DĖL PIRKIMO DOKUMENTŲ PAAIŠKINIMO IR PATIKSLINIMO_8

Akcinė bendrovė „Via Lietuva“ (toliau – perkančioji organizacija) vykdo viešojo pirkimo „Magistralinio kelio A1 Vilnius–Kaunas–Klaipėda ruožo nuo 36,6 iki 36,9km rekonstravimas, įrengiant triukšmo užtvartą“ (Pirkimo ID 6381096), atliekamo atviro konkurso būdu, procedūras ir, atsakydama į tiekėjų klausimus*, teikia pirkimo dokumentų paaiškinimus/patikslinimus.

Brėžinys HE-24-I.010-TDP-SK.BR-004.

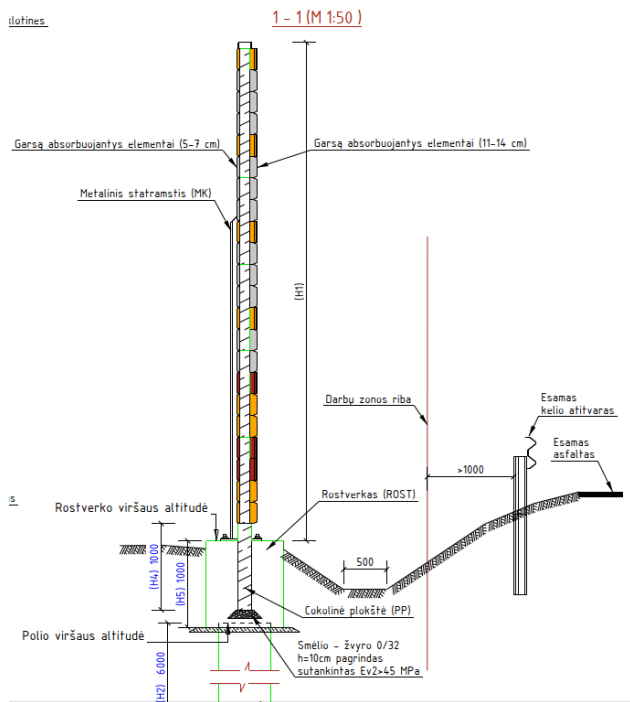
Pirkimo dokumentacijoje pateiktoje techninio darbo projekto statinio architektūrinėje dalyje aiškinamajame rašte paveikslėliuose Nr. 7 bei Nr. 8 pateikti du skirtingi triukšmo sienų vidinės betono ir blokelių apdailos variantai (su betono apdaila be blokelių vaizdo ir su su blokelių apdaila):

Prašome nurodyti, kurį triukšmo sienos vidinės apdailos variantą tiekėjas turi įsivertinti savo pasiūlyme.

Projekto aiškinamajame rašte „8.6 Akustiniai elementai“ nurodyta, kad garsą absorbuojantys elementai padengiami **blokelių eilėmis** išorinėje pusėje 11-14 cm storio ir vidinėje pusėje 5-7 cm storio.

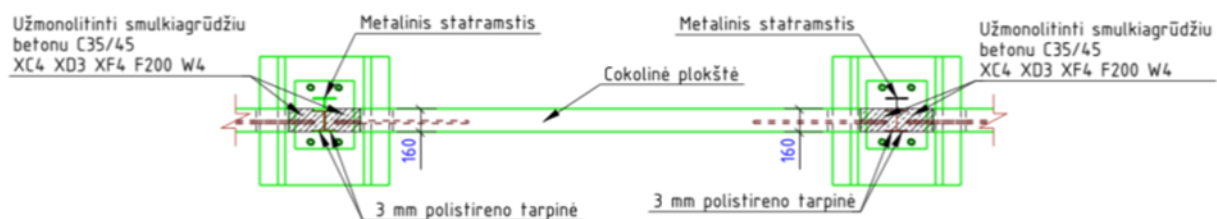
Prašome paaiškinti pirkimo dokumentacijos 16 priedo DKŽ_1 1.7 eilutės "Cokolinių plokščių montavimas" pateiktą kiekį 356,5 m. Pagal patirtį plokštės montuojamos ir apmokamos už vienetus arba už įrengto gelžbetonio kubinius metrus. Šiuo atveju bus montuojamos cokolinės plokštės su išsikišusia armatūra ir jų galai sumonolitinami.

Prašome paaiškinti, kaip bus skaičiuojamas atlikto darbo kiekis, kuris įrengto gaminio ilgis bus skaičiuojamas? Ar nebus taip, jog įrengus TDP suprojektuotus cokolinių plokščių kiekius bendras plokščių ilgis bus mažesnis nei nurodyti 356,6 m? Jei taip – tuomet prašome patikslinti 16 priedo DKŽ_1 1.7 eilutės kiekius, kuriuos bus galima užaktuoti atlikus darbus pagal pateiktą techninį darbo projektą be nukrypimų.

Pakoreguotos 16-to priedo DKŽ_1 1.07 ir 2.07 eilutės - mato vienetai ir kiekis suvienodinti su projekto sąnaudų ir darbų kiekių žiniaraščiu.
